INDICAÇÃO Nº

Urbanização do canteiro central da Av. Samuel Martins (Jardim Estádio, Jardim do Lago e Vila São Sebastião).

Indicação nº. 00165/09 – Controle nº. 5953/2009

Ref. Execução de obras no canteiro central
Local: Av. Samuel Martins
Interessado: Ver. Marilena Perdiz Negro

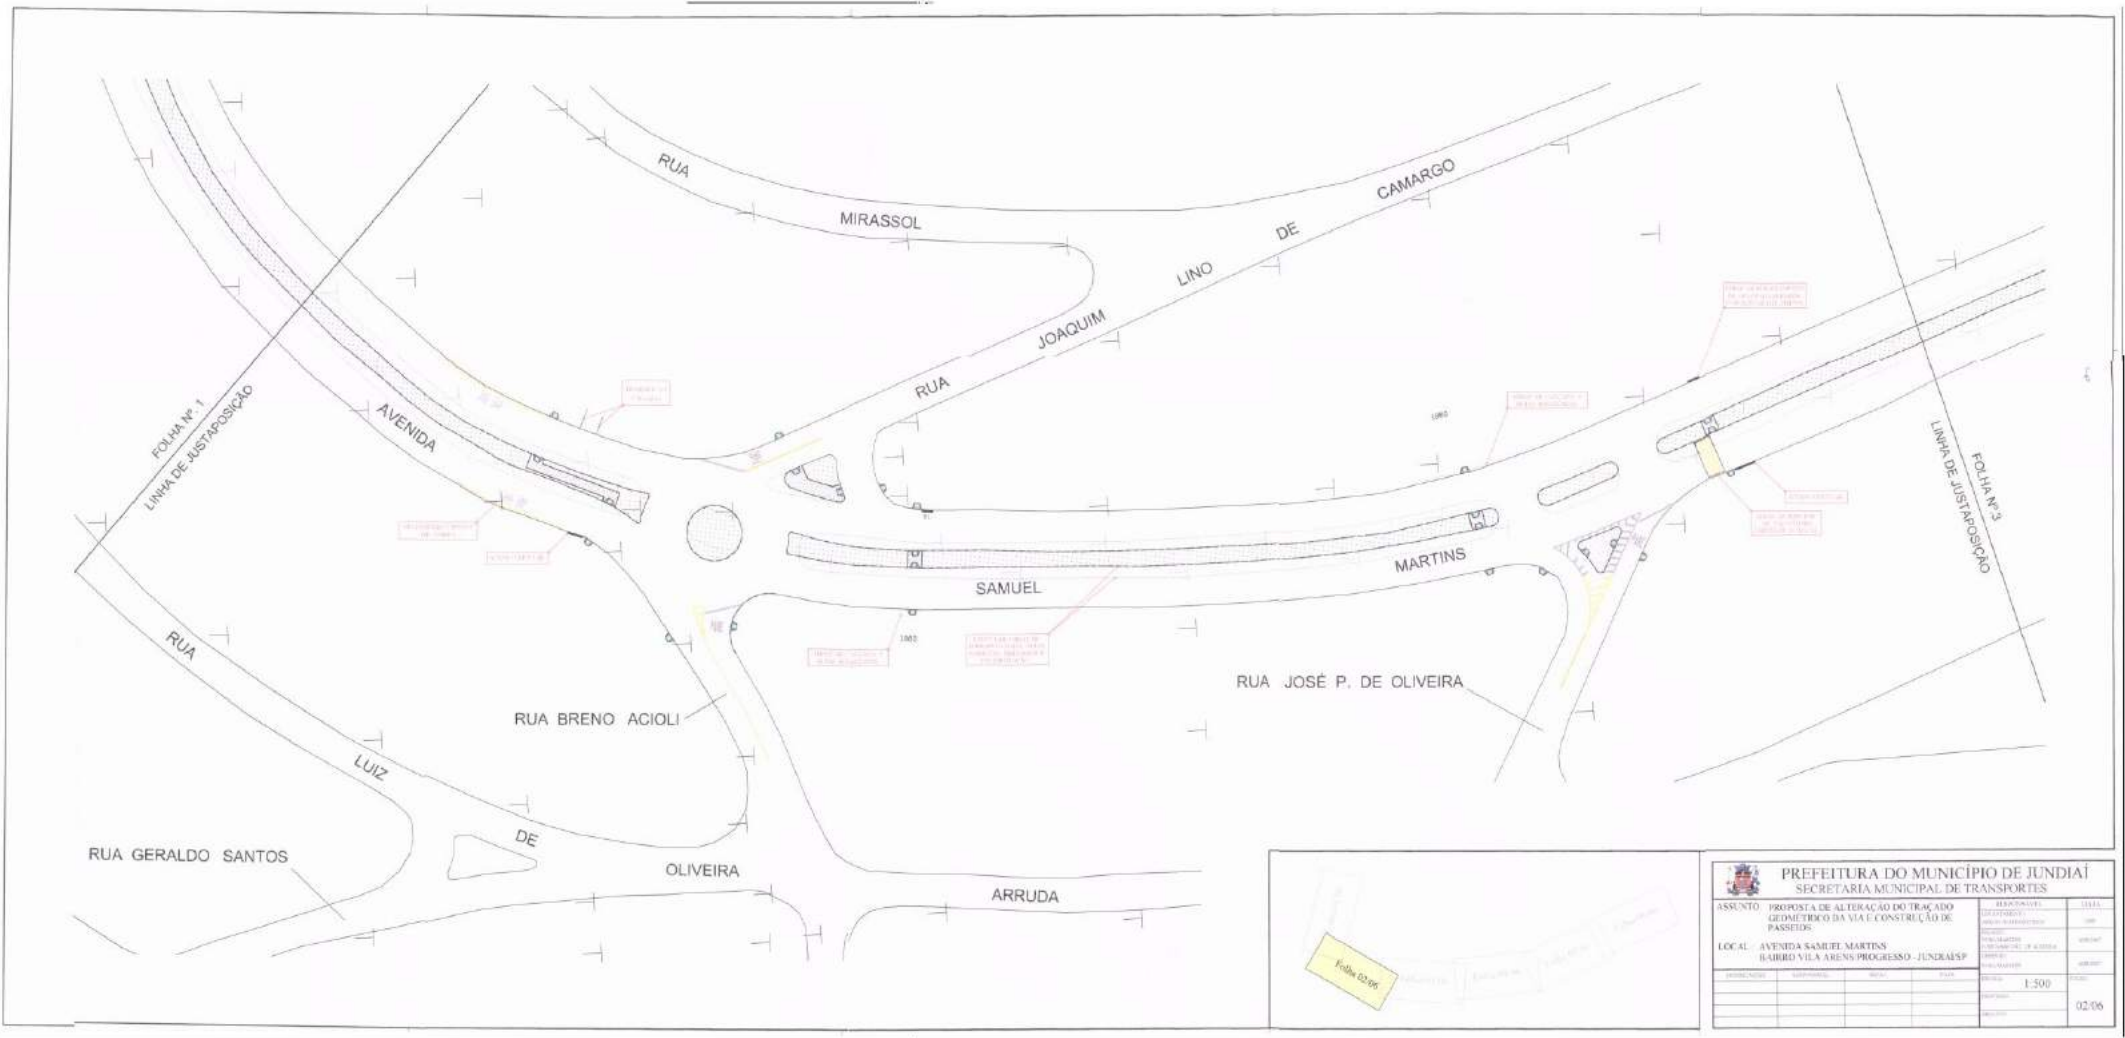
Em resposta à solicitação de manifestação a respeito da possibilidade execução de baias a 45°, para estacionamento junto ao canteiro central, informamos que somos contrários, pois as manobras de estacionamento seriam executadas nas faixas de mais velocidade, podendo gerar acidentes, além de não haver espaço suficiente para tanto..

Estamos enviando, em anexo, sugestão de traçado, elaborado em 2007, para a execução de guias e sarjeta no canteiro central, de forma a organizar o trânsito e melhorar as condições de segurança nas travessias de pedestres.

Informamos que tal proposta foi elaborada sobre um levantamento aerofotogramétrico de 1993.

Desta forma, sugerimos enviar à SMPMA para manifestação e, se for o caso, enviar aos setores competentes para providências cabíveis (levantamento topográfico, projetos executivos, desapropriação de possíveis áreas atingidas, etc).
